水理公式集［2018年版］

正　誤　表

（第1刷対応）

456	図3-6.1

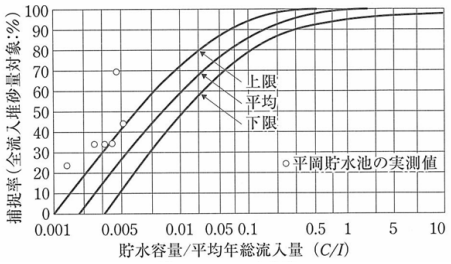
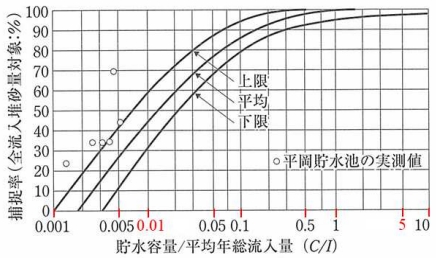
図3-6.1　Bruneの曲線[10] 貯水容量/平均年総流入量（C/I）の目盛りの 0.01と5の位置の修正
